Výšková regulace u kostela sv. Bartoloměje

Typ vyjádření:	Připomínka
Vyjádření k:	grafické části (výkresům)
Připomínkované prvky:	Prvek Transformační plocha 411/202/2350 (04) 25x4,0
V lokalitě:	202/Staré Kyje

Zákres připomínky – lokalizace:

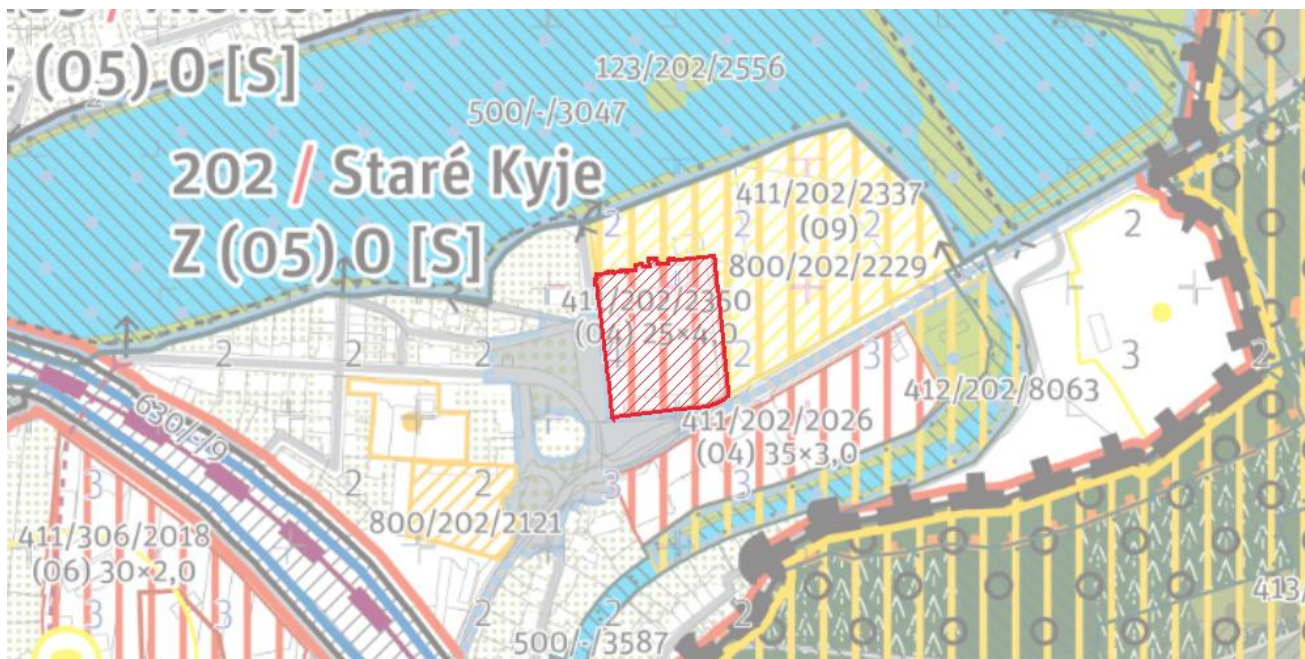
Transformační plocha 411/202/2350 o rozloze 10351 m² je definována jako heterogenní struktura s využitím pro bydlení. Výšková regulace v této ploše je stanovena 4.

Požadujeme změnu výškové regulace na 2 v souladu se stanovenou výškovou regulací v celém historickém centru. Tato transformační plocha je v historickém centru, v přímém sousedství nemovitou kulturní památkou – románský kostel sv. Bartoloměje a fara (Krčínovo nám.).

Transformační plocha 411/202/2350 o rozloze 10351 m² je definována jako heterogenní struktura s využitím pro bydlení. Koeficient maximálního zastavění budovami Z_{max}: je stanoven 55 %. Koeficient základního zastavění budovami Z_z: je stanoven 25 % a Koeficient základní podlažnosti V_z: je stanoven 4,0. Zároveň je stanovena výšková regulace 4.

Tato transformační plocha je v historickém centru, v přímém sousedství nemovitou kulturní památkou – románský kostel sv. Bartoloměje a fara (Krčínovo nám.).

Zcela zde chybí respekt k měřítku okolní zástavby a nemovité kulturní památce – výšková kontinuita a plynulé výškové přechody jsou uvedeným návrhem porušovány. V dané lokalitě historické zástavby je výšková regulace 4 jako lokální dominanta k okolní zástavbě a narušuje okolí nemovité kulturní památky – románského kostela sv. Bartoloměje.
